Département du Var

FLAYOSC

Exposé des motifs Modification Simplifiée n°1

Modification simplifiée n°1 approuvée par DCM du 15 mai 2018

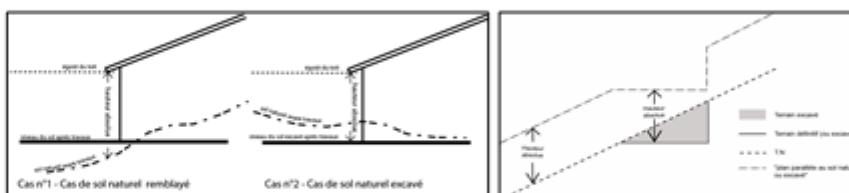
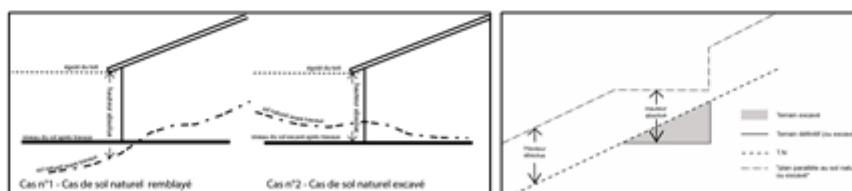
3.4 Modification des schémas des articles 10 (calcul de la hauteur)

JUSTIFICATION : Un schéma explicatif du calcul de la hauteur figurant aux articles 10 des zones du PLU approuvé, n'apparaît pas lors de l'impression papier du document alors qu'il apparaît en version informatique (word et pdf).

La présente procédure vise à corriger cette erreur matérielle. Les pages suivantes sont donc corrigées afin d'y rajouter le schéma manquant ci-dessous :

Pages du règlement :	Zone concernée par l'erreur matérielle	
Page 21	Zone Ua	Article 10 : schéma manquant rajouté
Page 33	Zone Ub	
Page 43	Zone Uc	
Page 53	Zone Ud	
Page 63	Zone Ue	
Page 83	Zone 1AUb	
Page 91	Zone 1AUC	
Page 103	Zone A	
Page 113	STECAL Ah	
Page 123	STECAL Ae	
Page 135	Zone N	
Page 145	STECAL Ne	
Page 154	STECAL Nt	
Page 162	STECAL No

PAGE 95 DE LA LISTE DU PATRIMOINE - PLU APPROUVE :

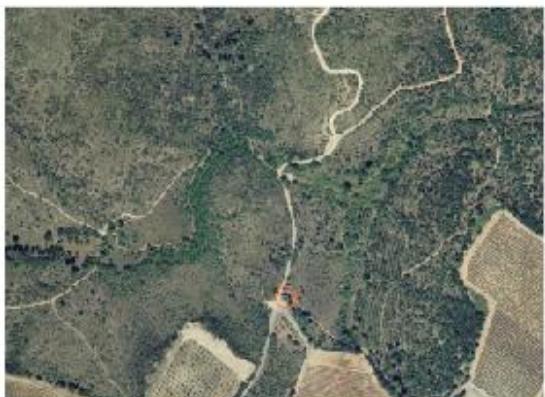
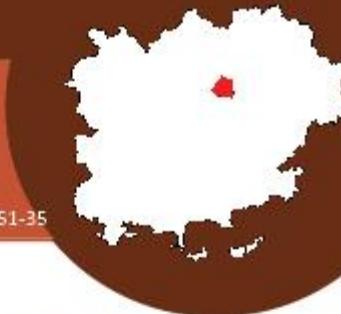
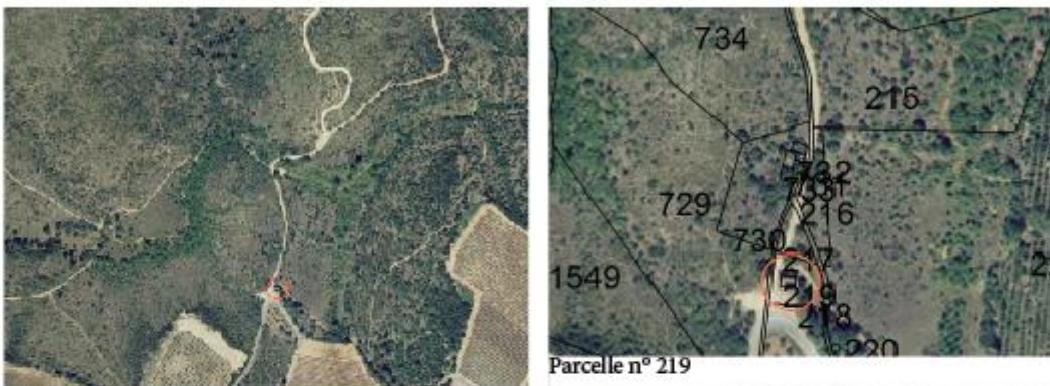
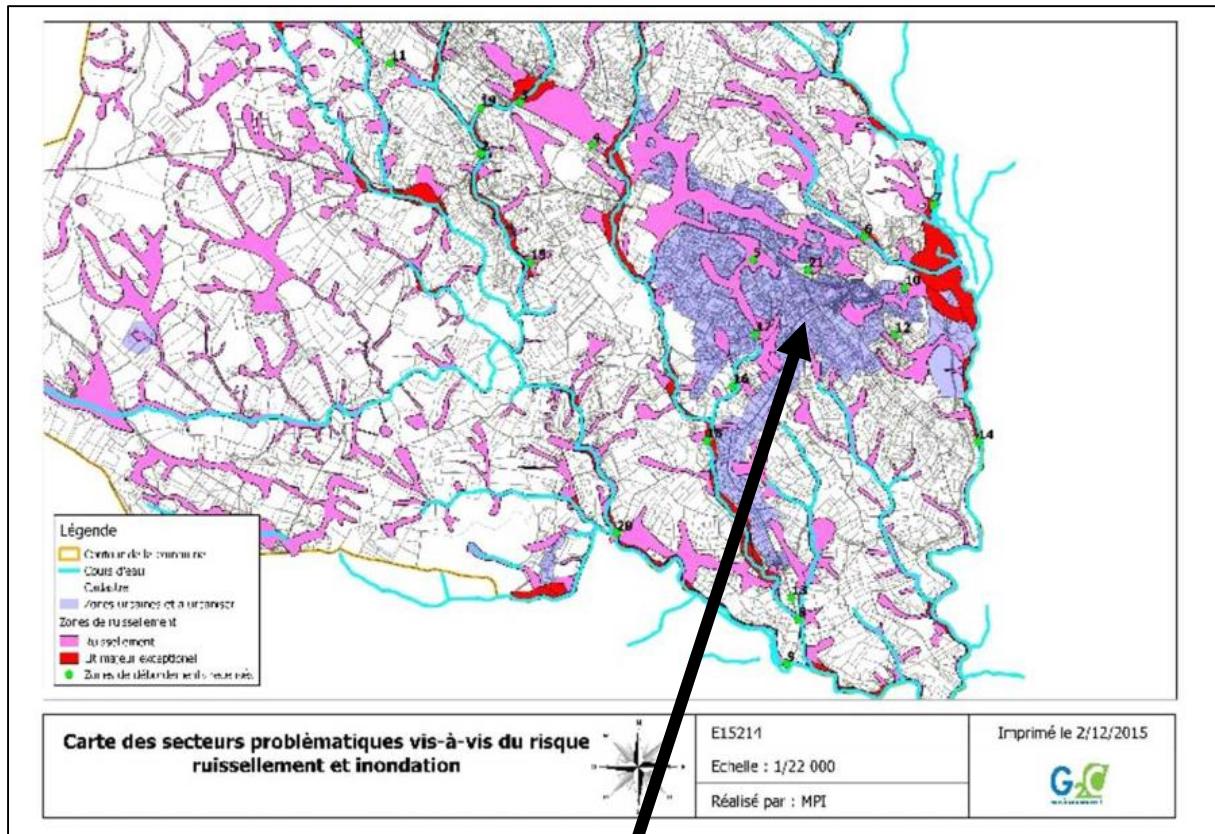
Bâtiment pouvant faire l'objet d'une restauration.
Bâtiment pouvant faire l'objet d'un changement de destination. R. 151-35

JUSTIFICATION : erreur matérielle : complément à apporter dans le titre. Cette correction fait suite à la demande du Préfet dans son recours gracieux.

Carte de la page 118 des annexes générales du PLU modifié :

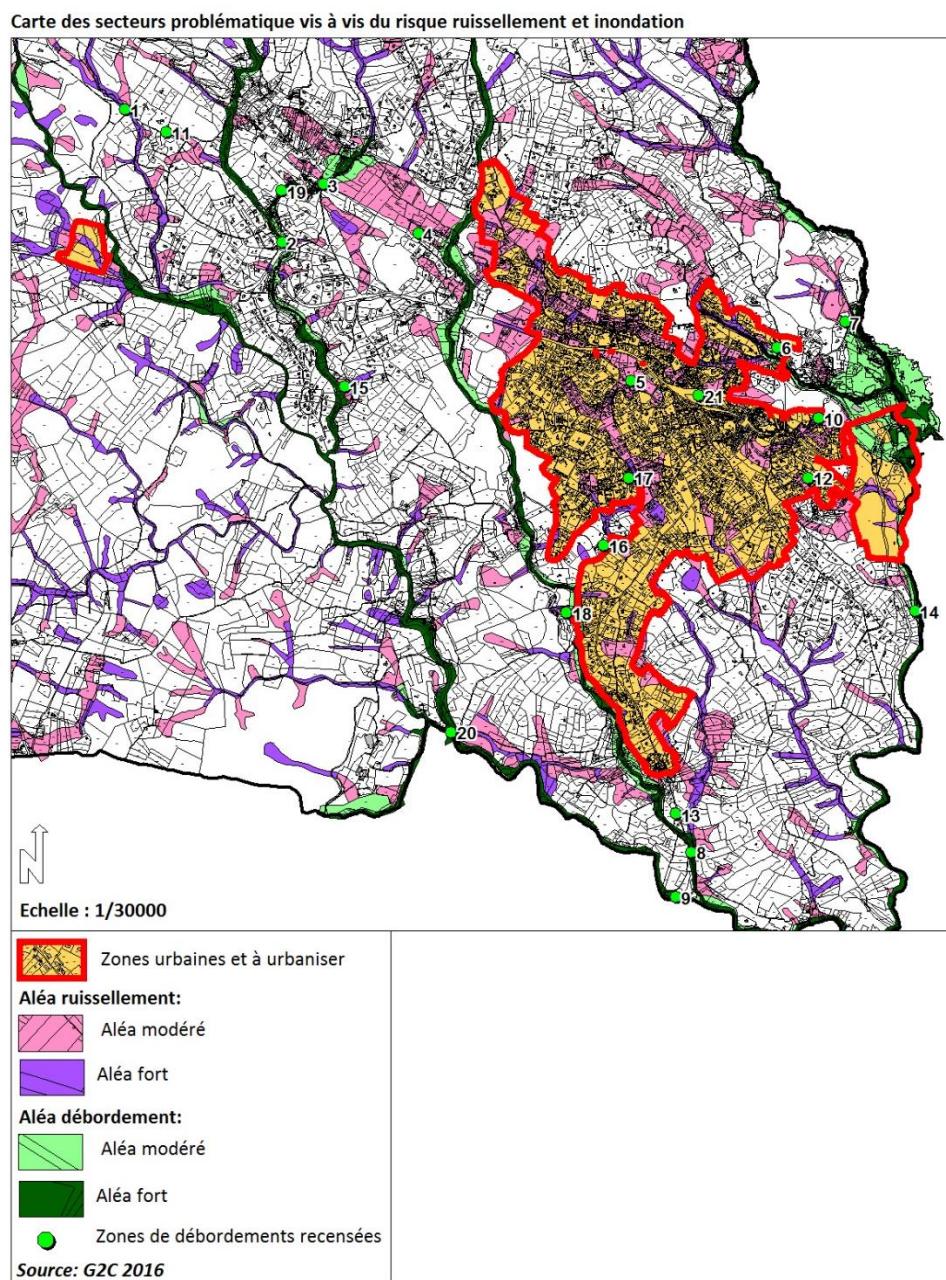
Erreur matérielle : l'aplat mauve correspondant aux zones urbaines et à urbanisées ne correspond pas aux zones urbaines et à urbanisées du PLU approuvé en octobre 2017.

JUSTIFICATION : en légende, l'aplat mauve doit correspondre aux zones urbaines et à urbaniser. La carte insérée dans les annexes du PLU approuvé date du 21/12/2015 (la date figure dans le cartouche de la carte). Les données de 2015 n'étaient que provisoires : le PADD ayant été débattu en conseil municipal en juillet 2016, et le zonage ayant été finalisé au PLU arrêté de janvier 2017, puis définitivement validé au PLU approuvé d'octobre 2017. En conséquence l'aplat mauve ne correspond pas aux zones urbaines et à urbaniser du PLU approuvé d'octobre 2017. Il convient donc de rectifier la carte en y incorporant l'enveloppe urbaine et à urbaniser approuvée. Cette correction ne change en rien la légende de la carte ni l'analyse effectuée.
